JRR-3 設工認（その 1 2）に係る仕様の見直しについて

令和 2 年 6 月 8 日
日本原子力研究開発機構
原子力科学研究所

【R2. 5. 12 審査会合コメント】

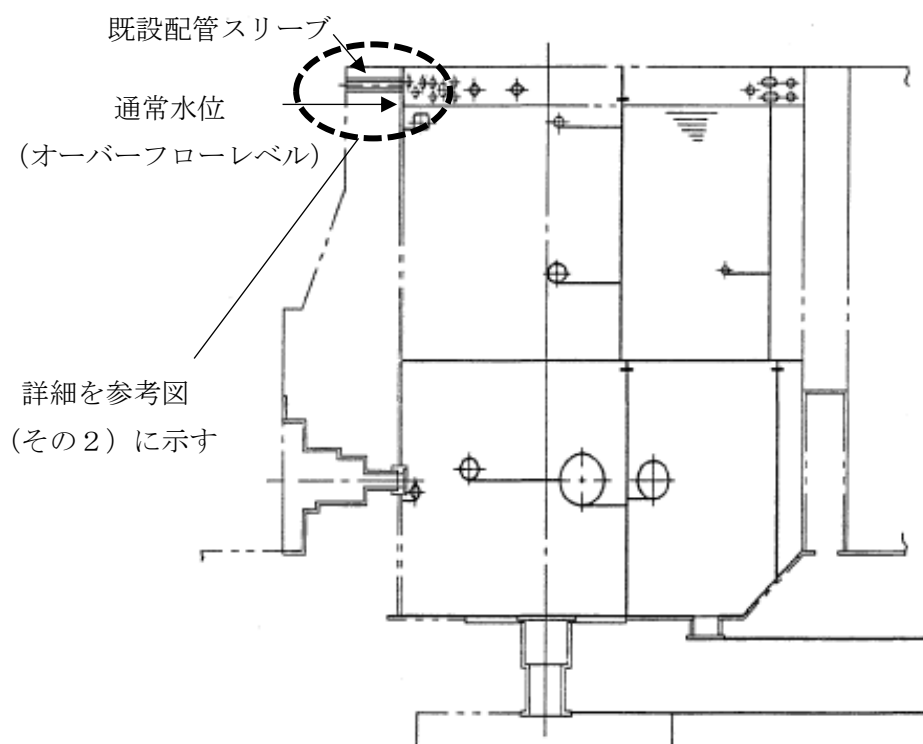
給水の内外の切り替えについて判断基準及び対応を明確にすること。その上で、一度建家内部に給水設備を運び込んだ後、外部からの給水に切り替えることも想定されることから、給水設備の仕様について明確にすること。

(2) その他の冠水維持機能喪失時用給水設備

No.	設備機器名	員数	見直し後
1	電動機式可搬型ポンプ (仕様については 建家内外共通)	2台	<ul style="list-style-type: none"> ・揚程 25m 以上 ・吐出し量 18m³/h 以上 ・口径 65A ・三相 200V 5.5kW 以下^{※2} ・最高使用圧力 1.0MPa ・最高使用温度 60℃ ・保管場所 <p>イ. 原子炉建家内 原子炉建家1階 (1台)</p> <p>ロ. 原子炉建家外 事務管理棟脇保管倉庫 (1台)</p> <ul style="list-style-type: none"> ・事故時に想定される給水源^{※1, 3} <p>イ. 原子炉建家内 原子炉建家地階1区画ピット (容量: 約 4.5m³)</p> <p>ロ. 原子炉建家外 冷却塔ポンド (保有水量: 約 600m³)</p>
2	可搬型発電機 (建家内外共用 ^{※1})	1台	<ul style="list-style-type: none"> ・規格 JEM-1398 <p>イ. 発電機</p> <ul style="list-style-type: none"> ・三相 200V 20kVA 以上 ・力率 80% ・周波数 50Hz <p>ロ. 内燃機関</p> <ul style="list-style-type: none"> ・燃料 (種類) 軽油 ・燃料 (使用量) —^{※4} ・個数 1 ・取付箇所 発電機と一体である ・燃料の保管量 100L 以上 200L 未満^{※5} ・燃料の保管場所 実験利用棟脇燃料保管タンク ・給油方法 手動による ・連続運転可能時間 6時間以上^{※4}

<ul style="list-style-type: none"> ・保管場所 事務管理棟脇保管倉庫
3	消防ホース ^{※6}	<u>8本</u> (各20m)	<ul style="list-style-type: none"> ・65A、80m以上 (2式) ・最高使用圧力 1.0MPa ・最高使用温度 60℃ ・主要材料 ポリエステル ・厚さ —^{※6} ・保管場所 イ. <u>原子炉建家内</u> <u>原子炉建家1階 (4本)</u> ロ. <u>原子炉建家外</u> <u>事務管理棟脇保管倉庫 (4本)</u>
4	フレキシブルホース ^{※7}	1式	65A、40m以上 <ul style="list-style-type: none"> ・ステンレス鋼 ・厚さ 0.4mm ・最高使用圧力 1.0MPa ・最高使用温度 60℃ ・取付箇所 原子炉建家内1階～原子炉建家原子炉プール取り口^{※8} (1FL+8m)
5	電源ケーブル ^{※9} <u>(仕様については</u> <u>建家内外共通)</u>	<u>2式</u> (各110m)	<ul style="list-style-type: none"> ・600V ポリエチレンケーブル (JIS C 3605) ・公称断面積 22mm² ・保管場所 イ. <u>原子炉建家内</u> <u>原子炉建家1階 (1式)</u> ロ. <u>原子炉建家外</u> <u>事務管理棟脇保管倉庫 (1式)</u>
